**AVIS RELATIF À LA PROTECTION
CONTRE LES EVENTUELS EFFETS NOCIFS ET NUISANCES
PROVOQUÉS PAR LES RAYONNEMENTS NON IONISANTS
GÉNÉRÉS PAR DES ANTENNES ÉMETTRICES STATIONNAIRES**

Commune : GEMBLoux - Exploitant : PROXIMUS

Référence exploitant : 81CHC_01

Rapport n° 841 / 2025

Figure 1 : Vue en plan des lieux de séjour et des points de contrôle

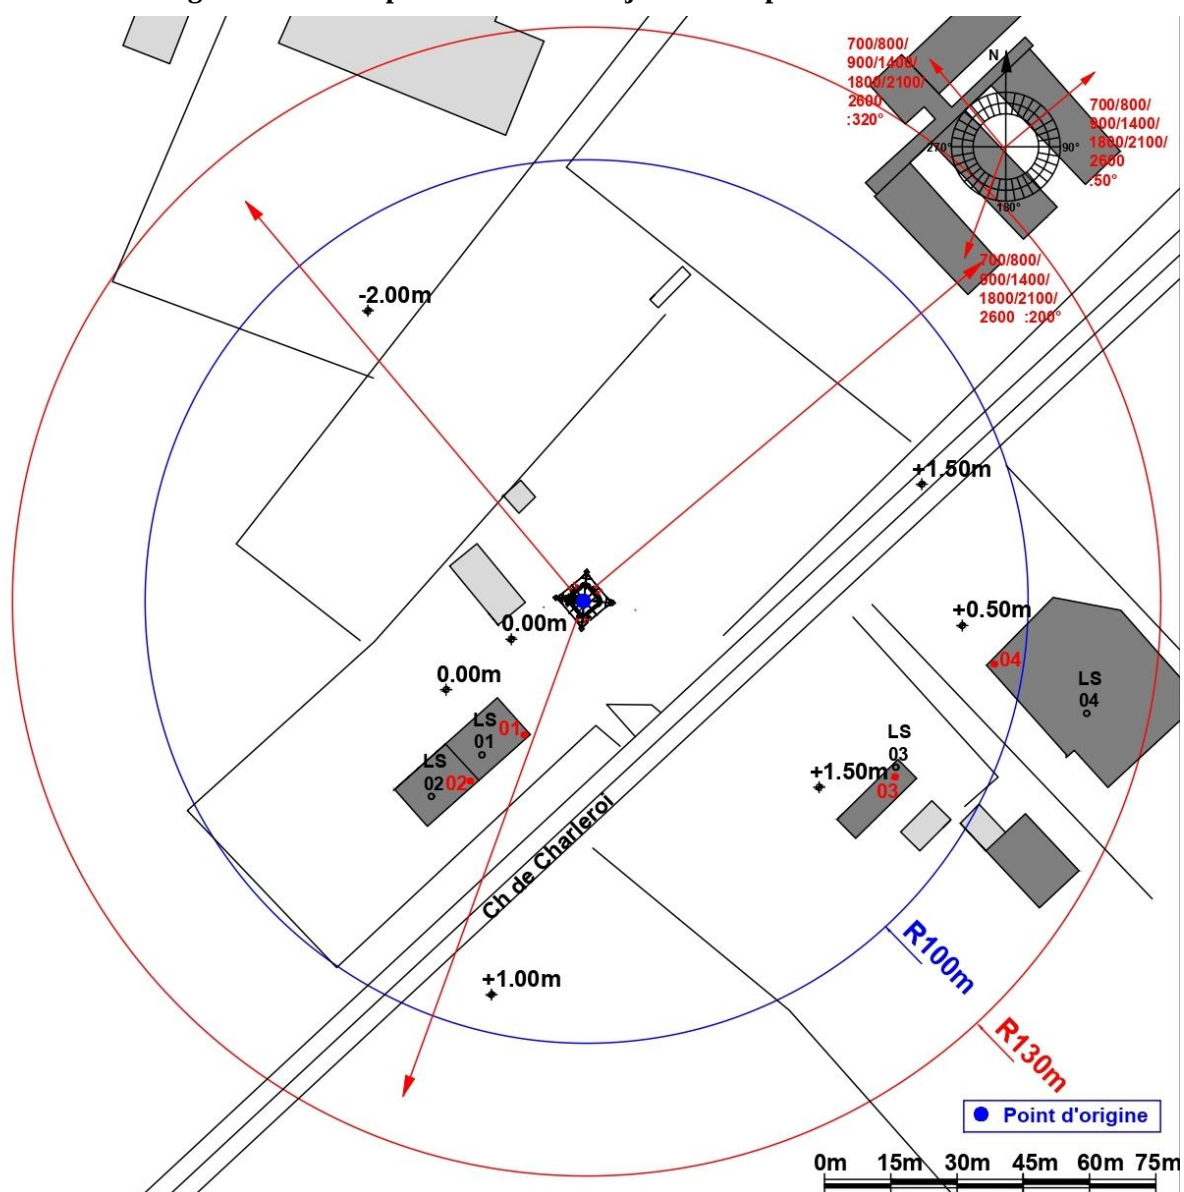
N° point de contrôle	LS	Atténuation (dB)	Indice d'exposition relatif à la limite par installation IE_i
4	LS04	3,0	0,110
1	LS01	3,0	0,045
2	LS02	3,0	0,038
3	LS03	3,0	0,030

En ce qui concerne les antennes de l'installation mentionnées dans le tableau 1, la distance maximale à laquelle la limite pourrait être atteinte, à l'extérieur, est égale à 111,2 m. S'il n'y a pas de LS à une distance inférieure, les antennes respectent forcément la limite d'immission.

Dans le cas des LS situés à l'intérieur des bâtiments, une atténuation d'obstacle est prise en compte et il en résulte que la distance maximale à laquelle la limite pourrait être atteinte se réduit à 79,9 m.
